# OSSERVAZIONI AL PGT ADOTTATO NEL CONSIGLIO COMUNALE DEL 10 GIUGNO 2011

I sottoscritti Daniele Maffeo, nato a                    e residente in                    , Marco Rizzoli, nato a                    e residente in, Matteo Sala, nato a                    e residente in, Daniel Maida, nato a                    e residente in e Mauro Bertolini, nato a                    e residente in                    , propongono le seguenti modifiche agli elaborati del PGT adottato nel Consiglio Comunale del 10 giugno 2011.

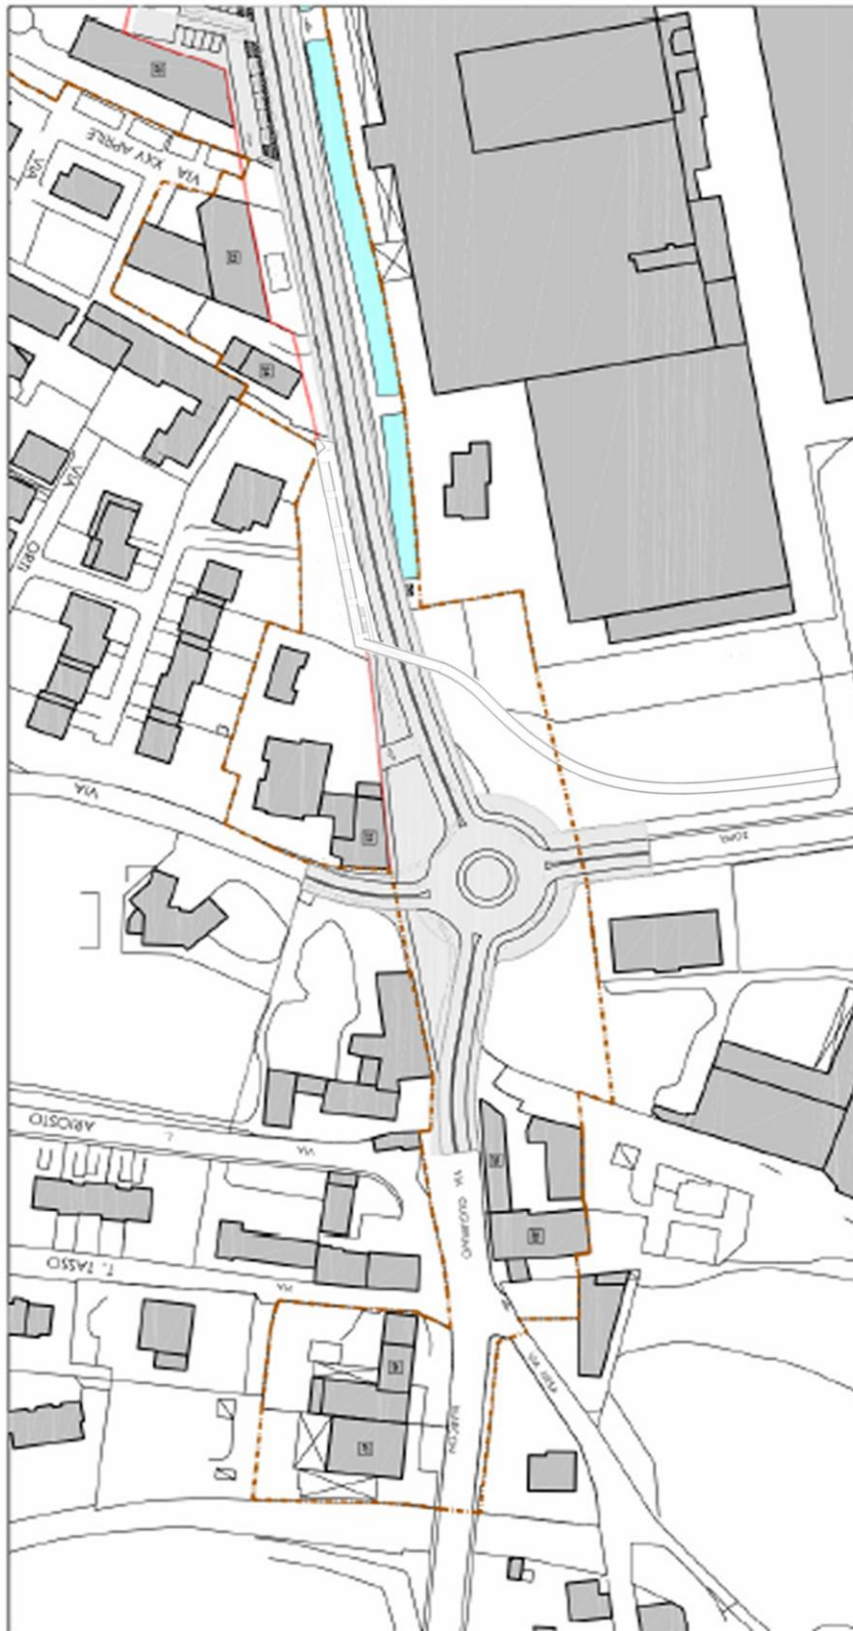
Alla luce delle modifiche proposte nel punto precedente, chiediamo di sostituire l'elaborato grafico 3D posto a destra nella pagina 26 della relazione al Piano delle Regole con il seguente:

Parimenti proponiamo di sostituire la planimetria raffigurata alla pag. 32 della relazione al Piano delle Regole con la seguente:

**- la progettazione di un attraversamento ciclopedonale in totale sicurezza (ad esempio attraverso la realizzazione di una passerella) in corrispondenza dell'attuale incrocio con via Zopfi e Viandasso**;
